原子力サイクルビジネス（クリアランス集中処理事業）の
技術的論点に対する回答について

福井県

2. 技術的論点に対する考え方

図1 処理フロー案

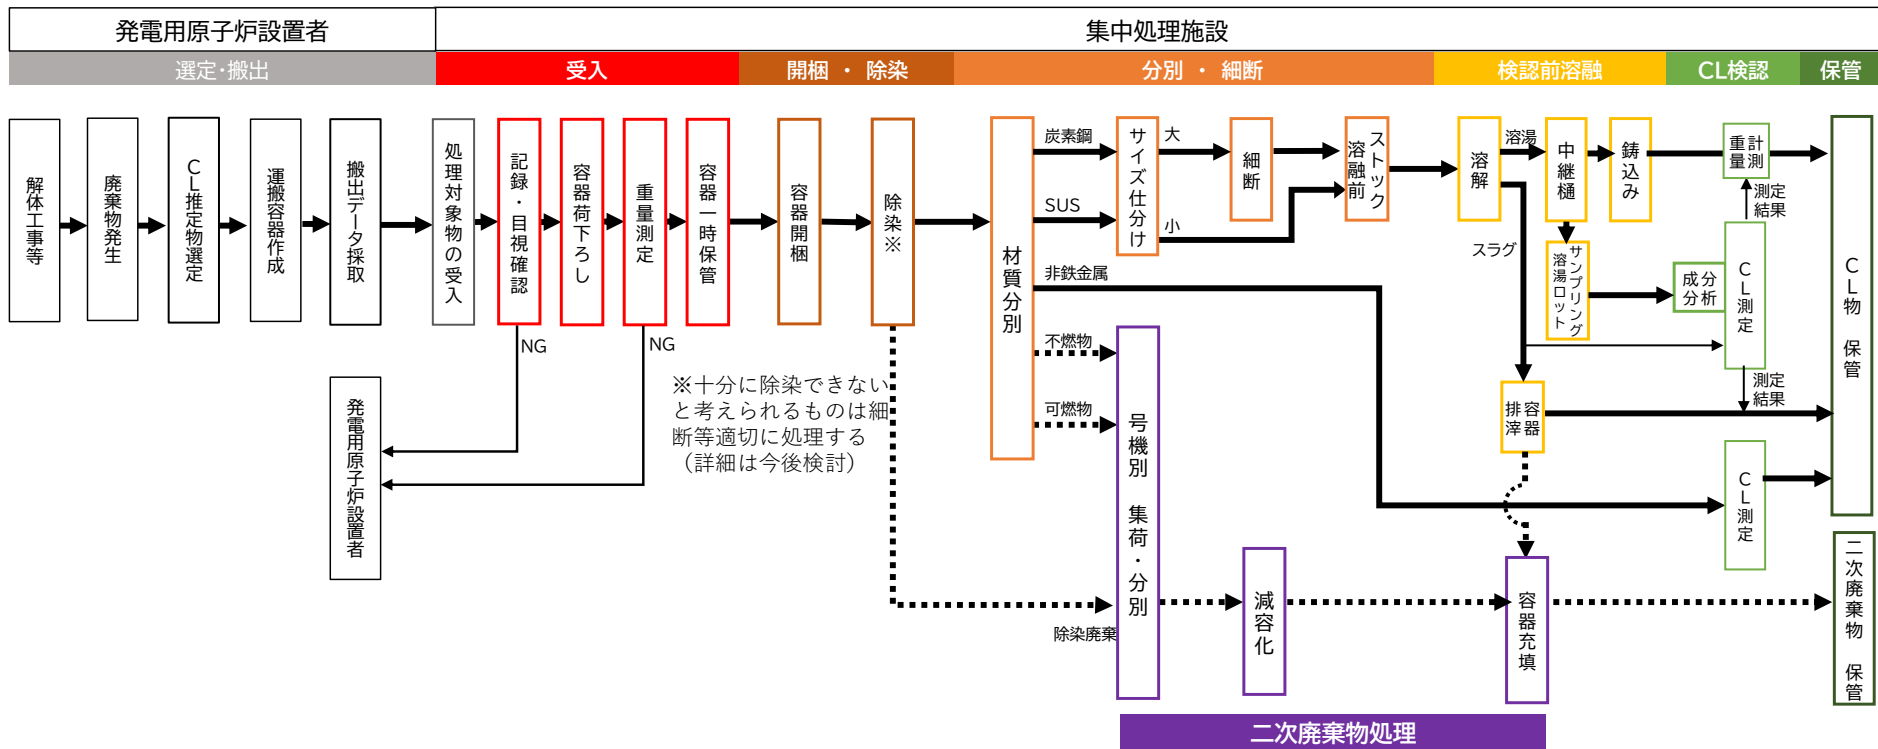
- 除染等によってもクリアランスレベルを明らかに超えるような場合には、放射性廃棄物として発電用原子炉設置者が適切な管理を行うことが必要。放射能濃度がクリアランス基準を満足すると見込まれる推定物について、事前に行う評価など、誰が、どのようなプロセスで対象物の選定を行うのか。
- 除染後放射能測定を行い、どの程度の放射能濃度の核燃料物質によって汚染された物までを溶融する対象とするつもりなのか。

- クリアランス推定物の選定は、発電用原子炉設置者にて実施する。

廃止措置計画の中で検討している施設内の汚染状況調査結果、使用履歴、線量当量率などにより、クリアランス基準を満足すると考えられる放射性廃棄物を、クリアランス推定物として発電用原子炉設置者が選定する。選定にあたっては、本事業で実施する除染作業及び溶融による効果も考慮し、クリアランス推定物を選定する予定である。

本事業での受入れに当たっては、放射能濃度などの廃棄物受入基準（以下、「WAC」という。）を定め、WACを満足しているかを発電用原子炉設置者から提出された記録及び目視により確認する。

- 上記のとおり、発電用原子炉設置者で選定するクリアランス推定物は本事業で実施する除染効果等を考慮することでクリアランス基準を満足するものと考えている。
なお、本事業では、原則、受け入れた全てのクリアランス推定物を除染した後に溶融する計画であり、本事業において設置する除染装置については、あらかじめ除染試験等を行い除染効果を確認する。（図1参照）

図2 評価・測定単位のイメージ

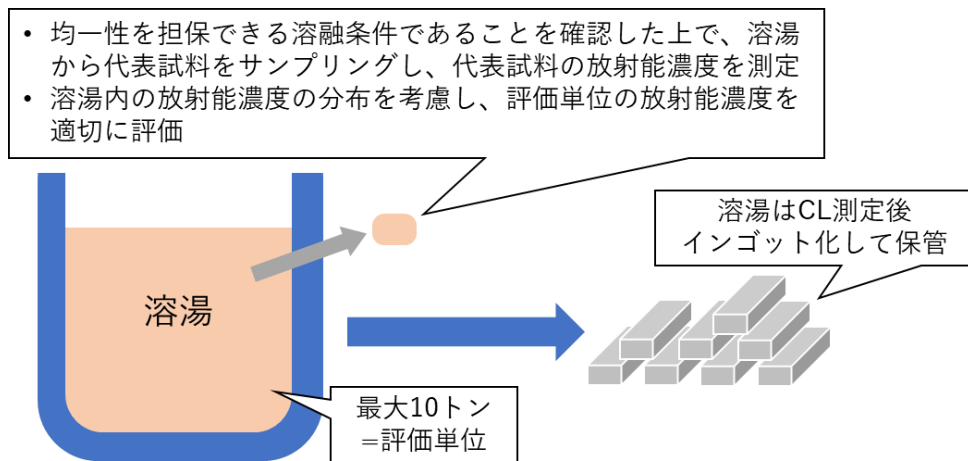
- 溶融処理されたクリアランス対象物について、評価・測定にあたっての評価・測定単位の考え方及びサンプリングの考え方及び科学的な妥当性を示されたい。
- 仮に濃度分布・核種組成比の分布が発生すると想定される場合、どのようにサンプリングを想定しているのか。
- 3.(2)②の記載によりクリアランス対象物の放射能濃度の均一性を担保できることを前提として、本事業では溶融処理を行う 1 バッチ分の重量である最大 10t を評価単位とする計画である（図 2 参照）。評価単位の放射能濃度は、放射能濃度が均一化

している溶湯からサンプリングした試料を測定し、溶湯内の放射能濃度の不確かさ等を考慮して評価する考えである。その際、事前に取得する溶融炉の試験データにより、想定される溶湯内の放射能濃度の分布をあらかじめ評価する等し、その分布を考慮して放射能濃度を適切に評価することを想定している。
